Objet : Installation Classée pour la Protection de l'Environnement (ICPE)
Demande d'Enregistrement
Immeuble de logistique urbaine - ZAC Parc Val Pompadour - 94460 VALENTON

Construction d'un projet de logistique urbaine sur la commune de Valenton (94)
Note de présentation non technique

Note complémentaire DRIEAT

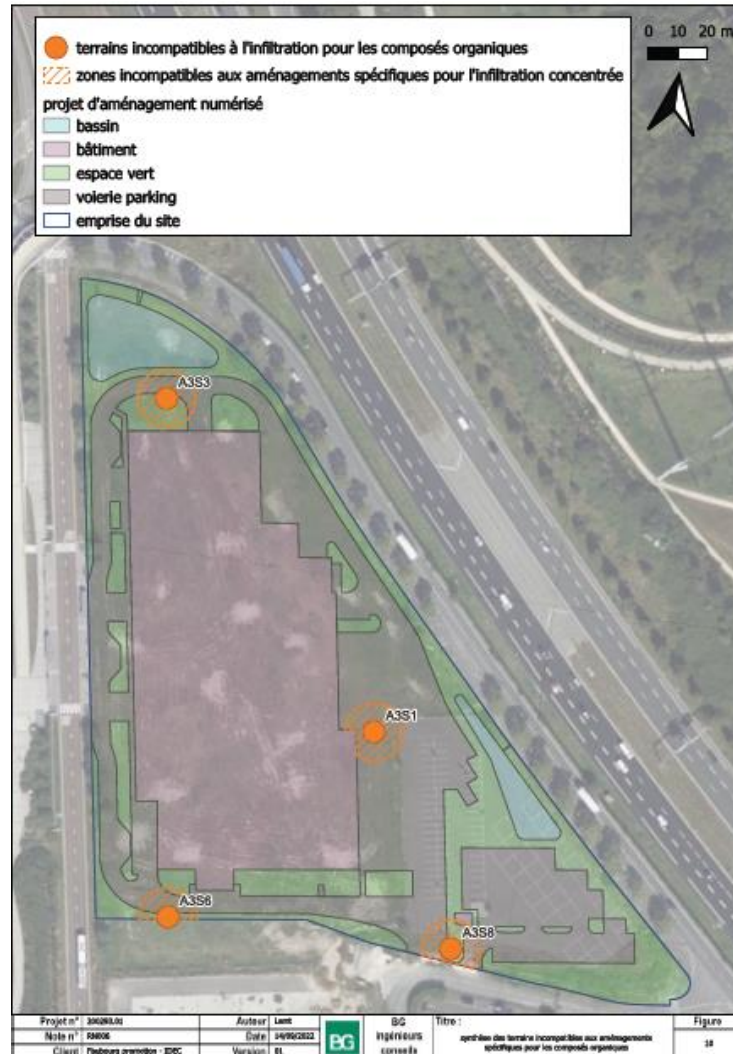
- **Composés organiques** : Relativement aux composés organiques, des dépassements en COHV, en PCB et en HCT C10-C40 contraignent très ponctuellement le projet d'infiltration des eaux de pluie. La ou les aménagements spécifiques pour l'infiltration concentrée des eaux météoriques devront être mise en œuvre en dehors des emprises

des sondages A3S1, A3S3, A3S6 et A3S8 ayant présenté ces dépassements. La carte ci-après localise au droit du projet, les terrains incompatibles à l'infiltration pour les composés organiques.

En somme, relativement aux composés inorganiques, seules les teneurs mesurées en sulfates contraignent le projet d'infiltration au sein d'aménagements spécifiques des eaux de pluie au droit du site. Considérant une surface totale imperméabilisée au droit du site d'environ 19 000 m², la compatibilité des sols avec l'infiltration pourra être assurée si et seulement si la surface d'infiltration totale de ces aménagements est supérieure à 1 800 m². En prenant compte des zones d'exclusions (A3S1, A3S3, A3S6 et A3S8) et des surfaces disponibles hors emprise du bâtiment principal au droit des parkings, voiries et espaces végétalisés, le site du projet apparaît être en capacité d'accueillir une ou plusieurs zones d'infiltration spécifiques présentant une surface totale minimale de 1 800 m². En conséquence, le site du projet apparaît être en capacité d'accueillir une ou plusieurs zones d'infiltration spécifiques, notamment au droit du bassin N°2 qui récupère les EP des parkings VL et à hauteur d'environ 413 m².

Par ailleurs, des sondages complémentaires seront à réaliser pour confirmer le taux des composés organiques à ces endroits.
